SAN DONATO, 25 luglio 2023

- **ID 9888**, con avviso del 23 maggio 2023, codice procedura MASE-2023-93273 stata avviata la **procedura di valutazione di impatto ambientale (V.I.A.)** di competenza nazionale (artt. 20 e ss. del decreto legislativo n. 152/2006 e s.m.i.) relativa al **progetto di realizzazione di una centrale eolica denominata Orbetello** da parte di **Apollo Wind s.r.l.** (sede in Bolzano, Via della Stazione n. 7) in località varie, Comune di **Orbetello** (GR);

OSSERVAZIONI

Figura 15. PTCP Grosseto: Beni paesaggistici (Tav. ST 5)

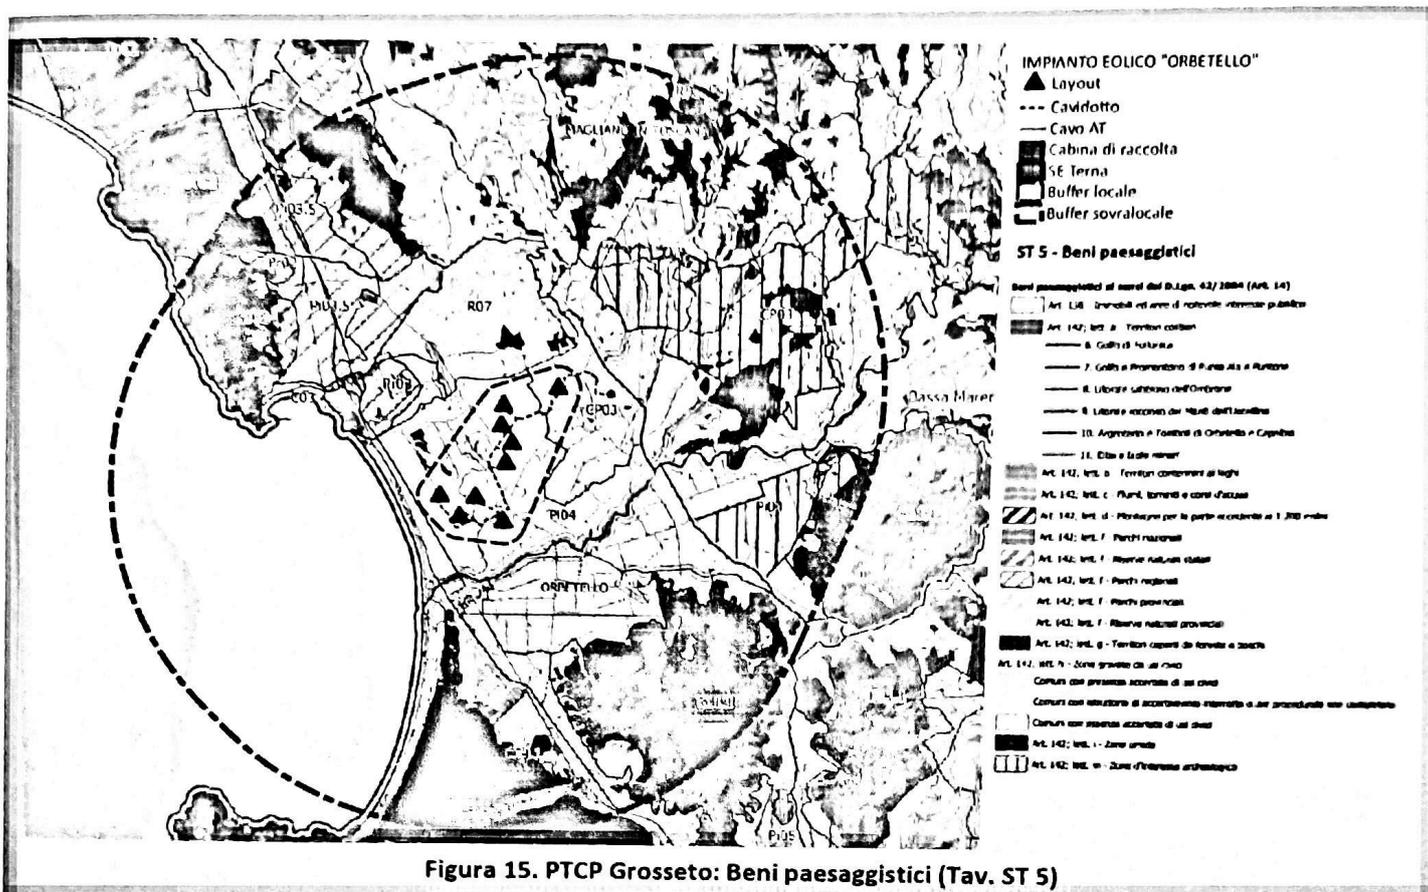
- in proposito, si ricorda che l'art. 6, comma 1°, del decreto-legge n. 50/2022, convertito con modificazioni e integrazioni nella legge n. 91/2022, in relazione all'installazione di **impianti di produzione di energia da fonti rinnovabili** è stata individuata una **"fascia di rispetto ... determinata considerando una distanza dal perimetro di beni sottoposti a tutela di sette chilometri per gli impianti eolici e di un chilometro per gli impianti fotovoltaici"**. Successivamente, con l'art. 47, comma 1°, del decreto-legge n. 13/2023, convertito con modificazioni e integrazioni nella legge n. 41/2023, **la fascia di tutela è stata ridotta a "tre chilometri" per gli impianti eolici e a "cinquecento metri" per gli impianti fotovoltaici.**

Detta **fascia di rispetto** risulta, quindi, nel caso di specie **estesa tre chilometri dal limite delle zone tutelate con vincolo culturale** (artt. 10 e ss. del decreto legislativo n. 42/2004 e s.m.i.) **e/o con vincolo paesaggistico** (artt. 136 e ss. e 142 del decreto legislativo n. 42/2004 e s.m.i.). In ogni caso, **la visibilità di detti aerogeneratori alti oltre 200 metri sarebbe ben presente in tutta l'area;**
